## 改善箇所説明図

### 基準不適合発生箇所

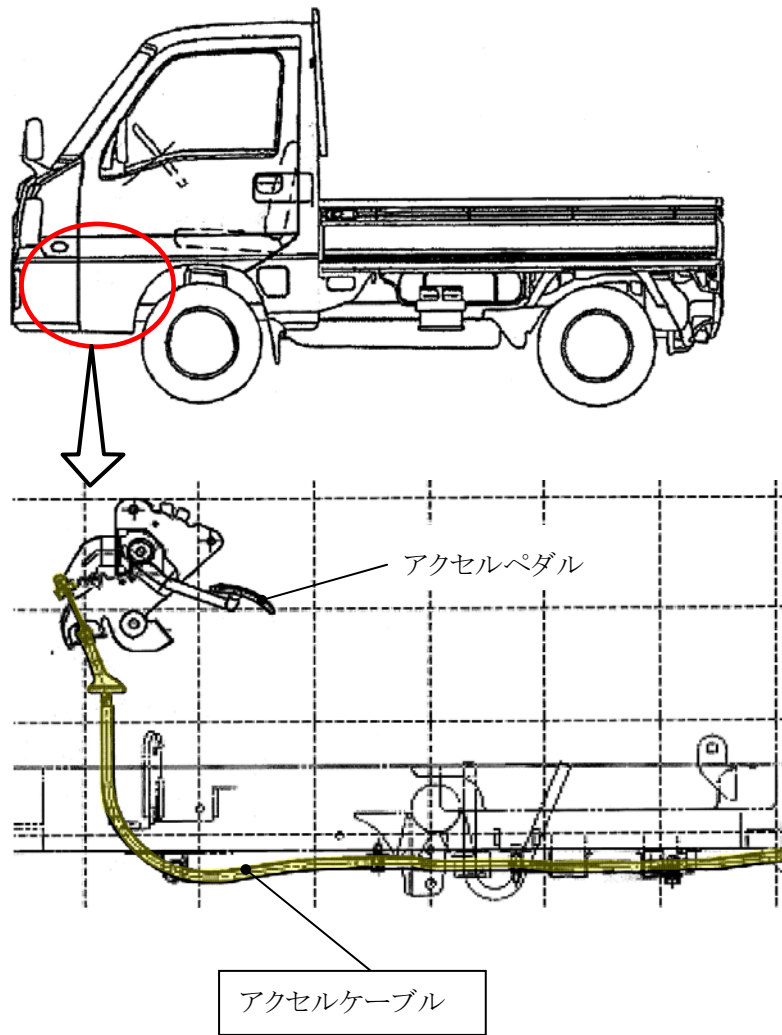
アクセルケーブルにおいて、ライナー部にアルミナ粉が混入した等の原因により、インナーケーブルが早期に摩耗するものがある。そのため、インナーケーブルがほつれてライナー部に引っ掛かり、エンジン回転が下がらなくなるおそれがある。また、インナーケーブルが折損し、走行不能になるおそれがある。

全車両、アクセルケーブルを新品と交換する。

アクセルペダルカバー固定ボルトの先端部に黄色ペイントを塗布する。
